**СОЕДИНЕНИЯ ТРУБОПРОВОДОВ РЕЗЬБОВЫЕ.
ТРОЙНИКИ ПЕРЕХОДНЫЕ****Конструкция и размеры**

**ГОСТ
21863—78**

Изменение № 1 ГОСТ 21863—78 Соединения трубопроводов резьбовые. Тройники переходные. Конструкция и размеры

Изменение № 2 ГОСТ 21863—78 Соединения трубопроводов резьбовые. Тройники переходные. Конструкция

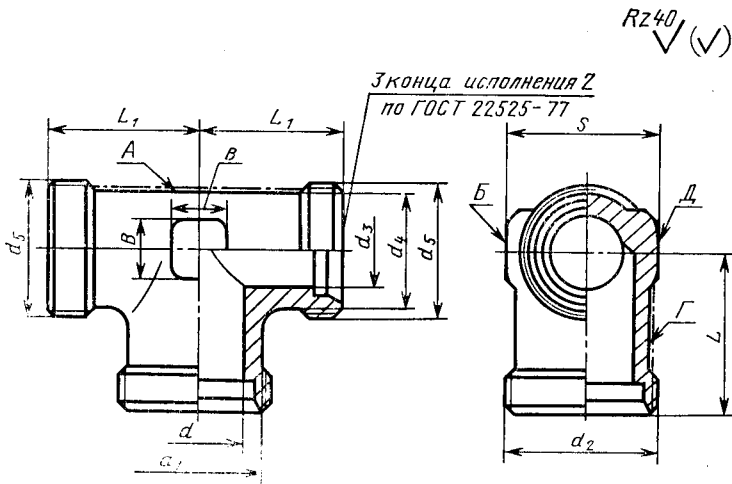
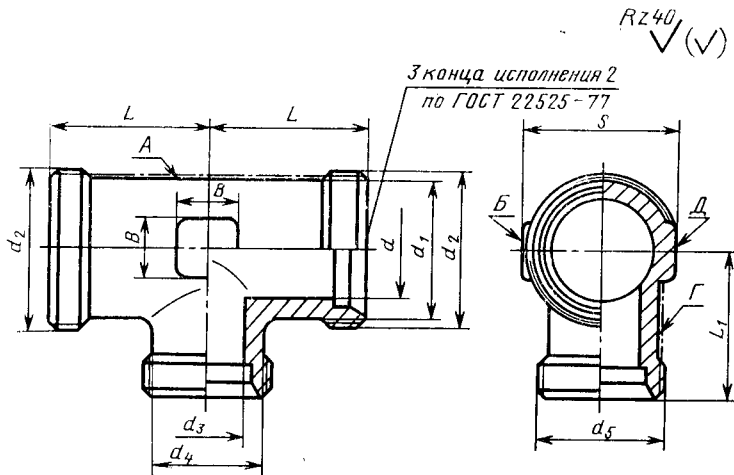
Пункт 2. Чертеж. Заменить значение шероховатости: $Rz\ 40$ на $12,5$;
